OGGETTO: [ID_VIP:4629] Procedura di VIA ai sensi dell'art. 23 del D.lgs. 152/2006 e ss.mm.ii. relativa al parco eolico localizzato nel Comune di Carlentini (SR). Progetto di smantellamento di 38 dei 57 aerogeneratori esistenti e l'installazione di 18 nuovi aerogeneratori, ciascuno dei quali di potenza massima pari a 5,5 MW, per una potenza complessiva pari a 115,15 MW. Risposta osservazioni D.ssa Carmen Impelluso.

POTENZIAMENTO PARCO EOLICO CARLENTINI

**RISPOSTA ALLE OSSERVAZIONI DA PARTE DELLA
D.SSA CARMEN IMPELLUSO**

F15. PUNTO PANORAMICO - POST OPERAM

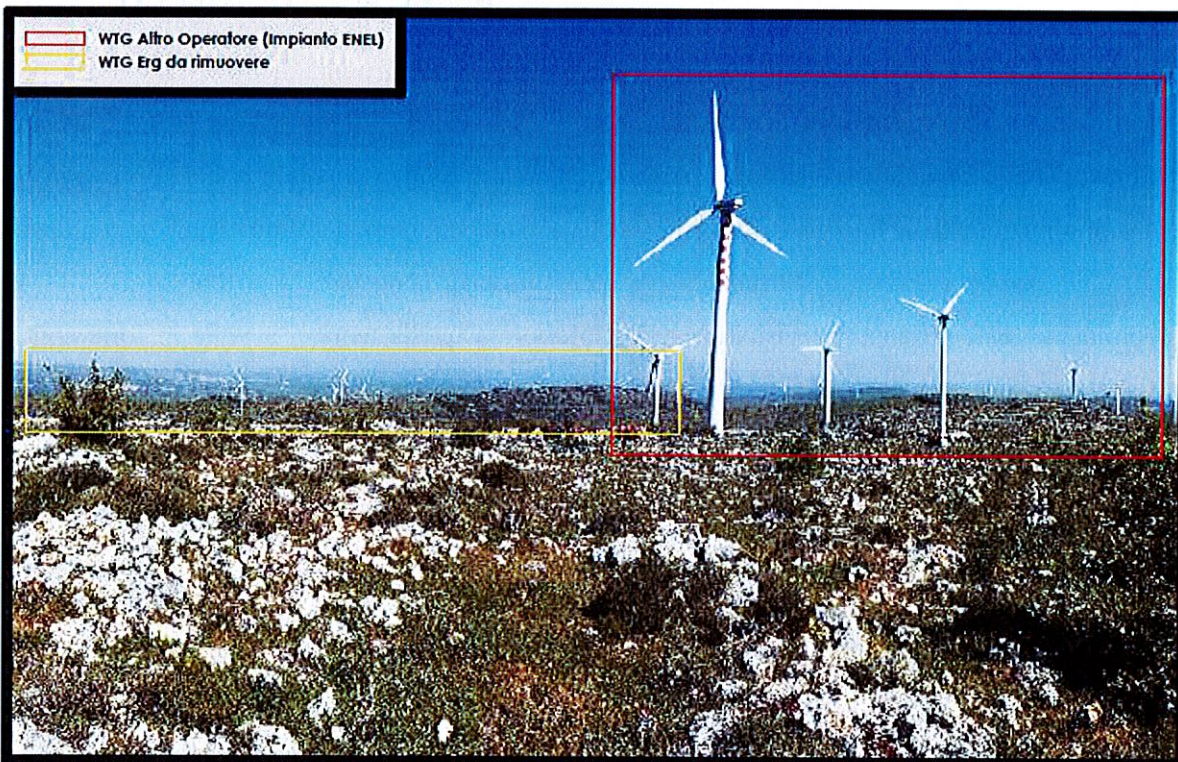
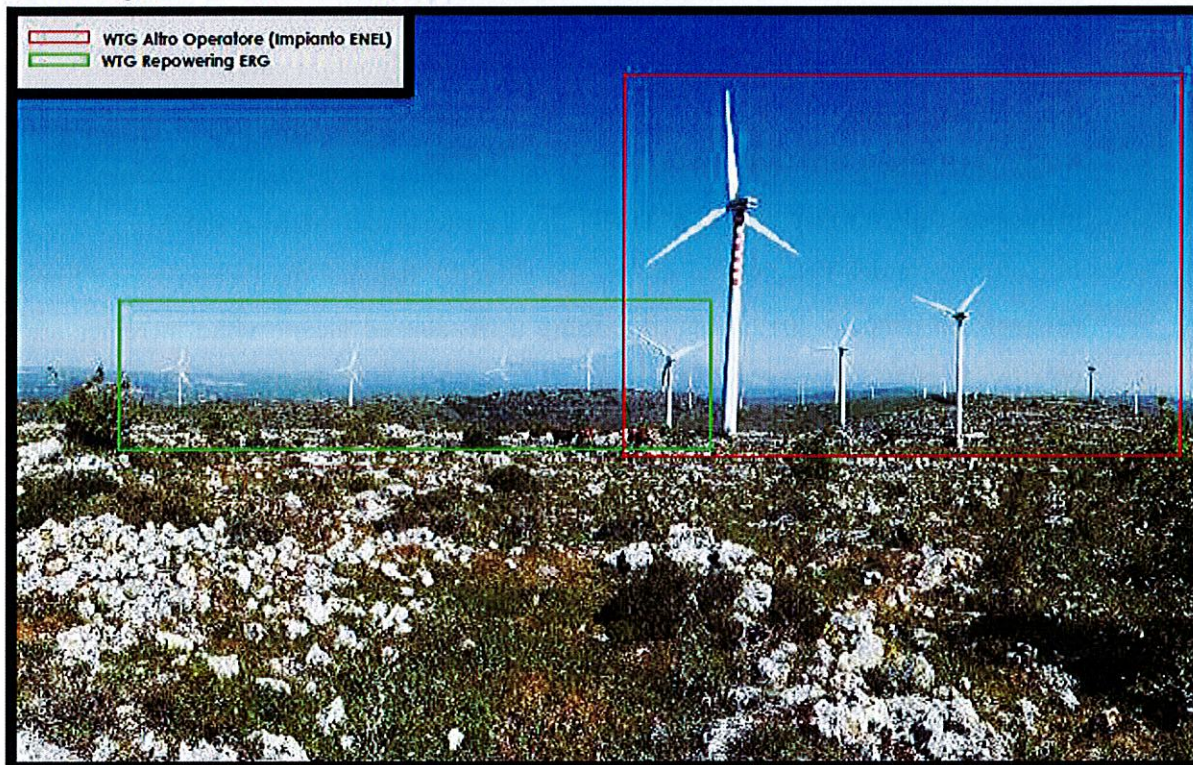
" il settore nord-orientale dei Monti Iblei è già interessato dalla presenza di numerosi impianti per la produzione di energia eolica. Non si può pensare di perseguire la strada dello sviluppo turistico, della tutela e, contestualmente, indicare come aree idonee alla realizzazione di centrali eoliche, elettrodotti (come il recente "Paternò – Priolo" di 63 km), stazioni di smistamento (cabine di stazione) quelle a ridosso di zone SIC-ZSC e/o ZPS, di pregio paesaggistico, naturalistico e di potenziale supporto allo sviluppo turistico".

Infine completiamo la risposta alla osservazione facendo notare, come evidente dalle foto sotto riprese dalla tavola CAR-ENG-TAV-062_00, che la nuova configurazione dell'impianto di fatto diminuisca il cosiddetto "effetto selva" nell'area interessata, mentre su due crinali le turbine verranno smantellate ed i terreni rinaturalizzati.

A differenza dello stato attuale dove risultano visibili 16 aerogeneratori, sarà possibile vederne 5 migliorando notevolmente l'effetto selva.
